改善箇所説明図

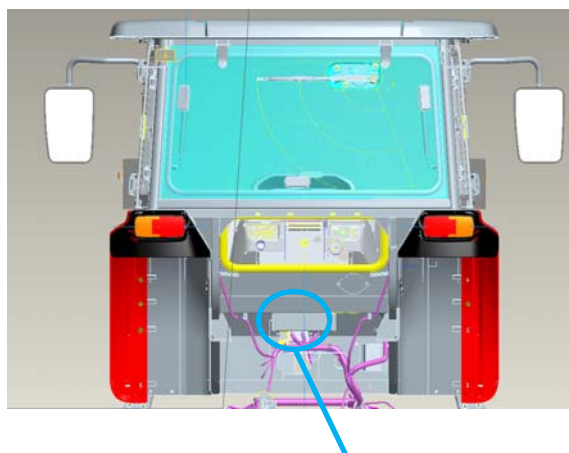
不具合発生箇所

動力伝達装置の前後進油圧クラッチにおいて、走行制御系コントローラのプログラムが不適切なため、エンジン始動直後に後進操作を行うと、後進油圧クラッチが伝達する駆動力がブレーキ制動力を上回り停止しないおそれがある。

市場措置の内容

全車両、走行制御系コントローラのプログラムを書き換える。

プログラムを書き換える
走行制御系コントローラ
